GTX-CEN-2025-058

Respecto de vuestras consultas relacionadas a la apertura intempestiva de los interruptores 52CT1 y 52CT2 de S/E Linares Norte, ocurrida a las 22:40 horas del día 11 de junio de 2025, podemos responder lo siguiente:

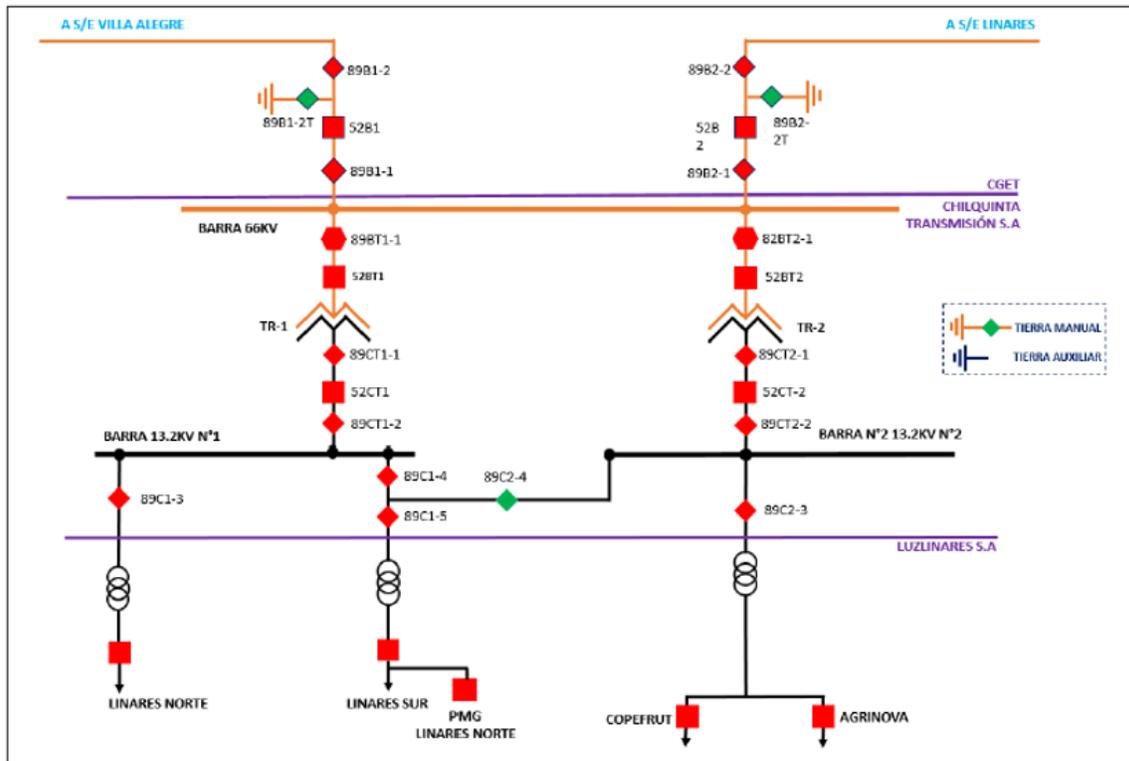
- ***Considerando la ubicación de los TTPP que le entregan la medida de tensión a la barra 66 kV de S/E Linares Norte, se solicita aclarar el comportamiento anormal de las señales de tensión previo a la falla (que se evidencia de los registros de protecciones del paño CT2).***

En informe de falla N°IF-TX-59 se incluyó en la oscilografía del relé SEL 751 del paño CT2, los registros de una señal de potencial que no corresponde al potencial de barra de 13,2kV, por lo cual solicitamos al Coordinador no tomar en cuenta dicha señal.

Tal como se puede apreciar en ECAP vigente mencionado anteriormente, el relé SEL 751 del paño CT2 no posee funciones de protección de voltaje ni protecciones direccionales y por lo tanto no se consideran potenciales para su funcionamiento.
